CIRCULAR CON CONSULTA N° 05
Licitación Pública ADIF N° 04-2019

**Obra: ADECUACIÓN DE LA ACCESIBILIDAD – ESTACIÓN PALERMO –
LÍNEA GRAL. SAN MARTÍN**

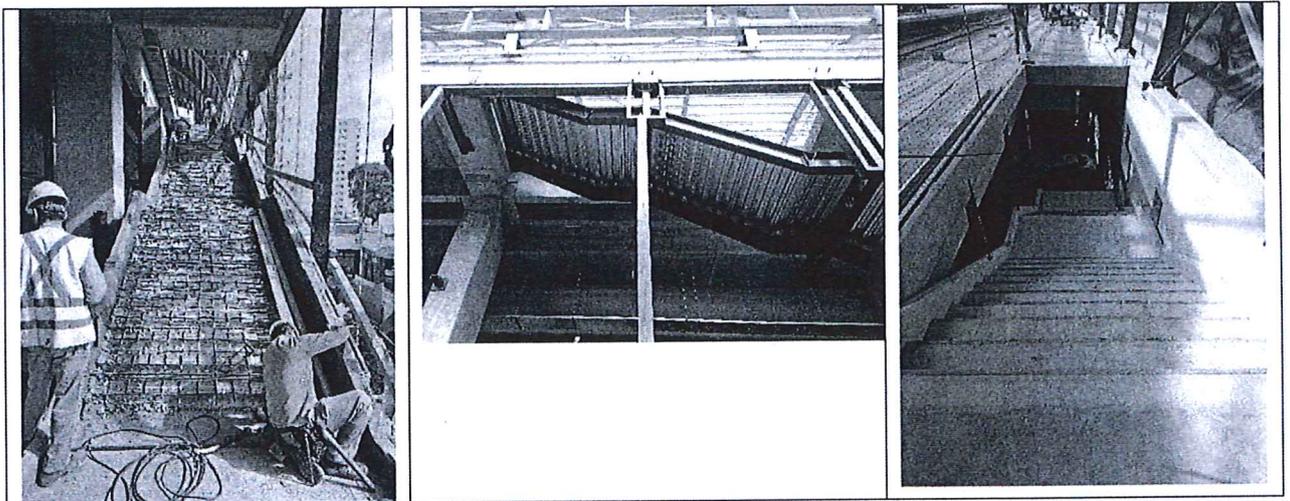
4.- Visto que las escaleras actuales están construidas con perfilería de hierro y pedadas en Hormigón, solicitamos nos informen si podemos cotizar las nuevas a ejecutar de igual material constructivo.

Se podrán construir ambas escaleras Planta Baja / Entrepiso y Entrepiso / andén, en perfilaría metálica combinada con hormigón. La estructura principal de la escalera se podrá materializar utilizando perfiles estructurales IPE, vinculado a las losas y estructura

existente, con su correspondiente refuerzo de ser requerido. La parte superior de la escalera deberá ser materializada en hormigón armado, utilizando para ello encofrado metálico perdido tipo STEEL DECK, la superficie de terminación de la escalera será de hormigón antideslizante, los filos de los escalones tendrán perfiles de 1"x3/16 amurados a los mismos.

Toda la escalera estará sujeta a cálculo y deberán presentarse los correspondientes detalles constructivos conjuntamente con el proyecto ejecutivo.

Se adjunta fotografías ejemplificativas
